**Réponses du Transporteur  
à la demande de renseignements numéro 1  
de Citoyens Sous Haute Tension  
(« CSHT »)**

1 **DEMANDE DE RENSEIGNEMENTS N° 1 DE CITOYENS SOUS HAUTE TENSION (« CSHT ») AU**  
2 **TRANSPORTEUR RELATIVE AU PROJET À 735 kV**  
3 **DE LA CHAMOUCOUANE – BOUT-DE-L'ÎLE**

**Figure R4.1**

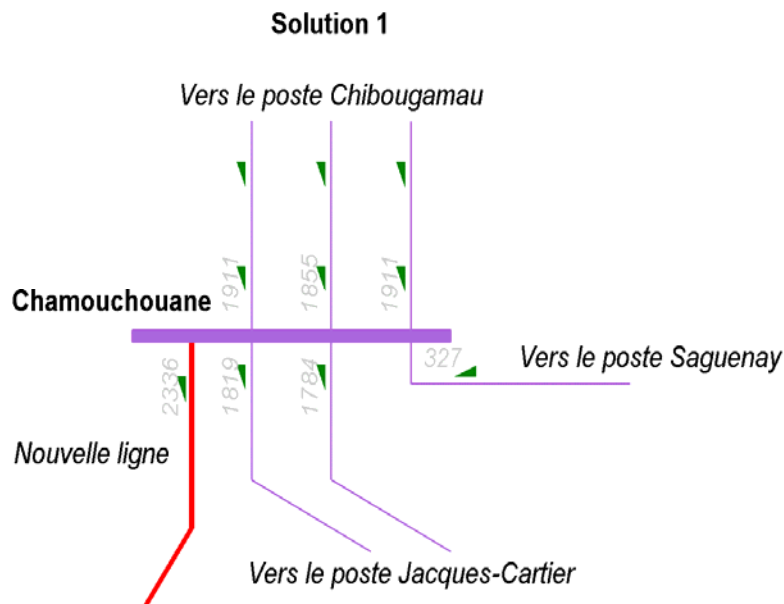
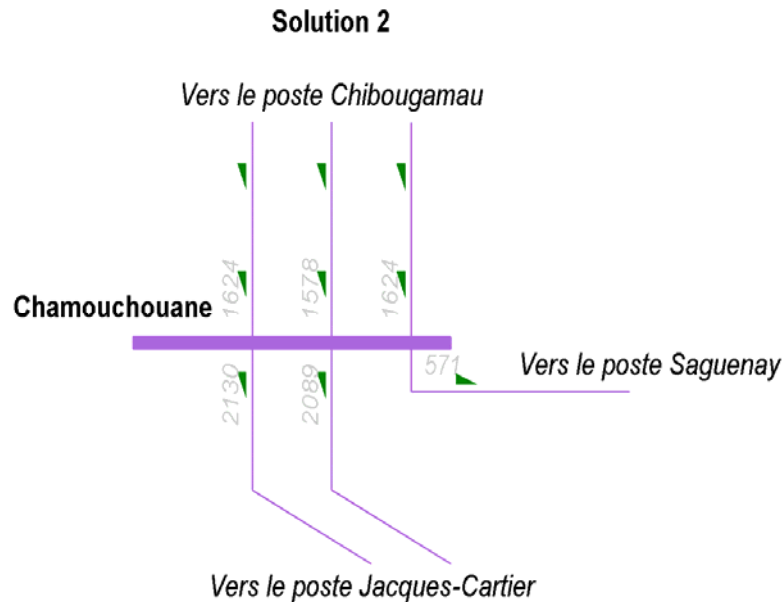
10 4.1 Veuillez expliquer précisément les caractéristiques spécifiques des mouvements d'énergie  
 11 (volumes et direction sur les lignes) qui se présentent au poste de la Chamouchouane  
 12 puisqu'à la figure 1 on voit bien que trois lignes à 735 kV entrent à ce poste et que trois en  
 13 ressortent (deux vers le poste de la Jacques-Cartier ; une vers le poste de Saguenay).

**La figure R4.1 illustre respectivement le sens (flèche verte) et le niveau de transit (chiffre en gris) sur les lignes se raccordant au poste de la Chamouchouane pour la solution 1 et la solution 2.**

- 16 **R4.7**  
17 **Le Transporteur tient à préciser que les transits aux postes du Saguenay et de la**  
18 **Chamouchouane varient en fonction de la solution retenue. À titre indicatif, la**  
19 **figure R4.1 précédente illustre le transit sur les lignes raccordées au poste de la**  
20 **Chamouchouane. Bien que les hypothèses de charge et production soient les**  
21 **mêmes pour les deux solutions, le transit entrant au poste de la Chamouchouane**  
22 **est de 6 004 MVA pour la solution 1, tandis que le transit pour la solution 2 est de**  
23 **4 826 MVA.**
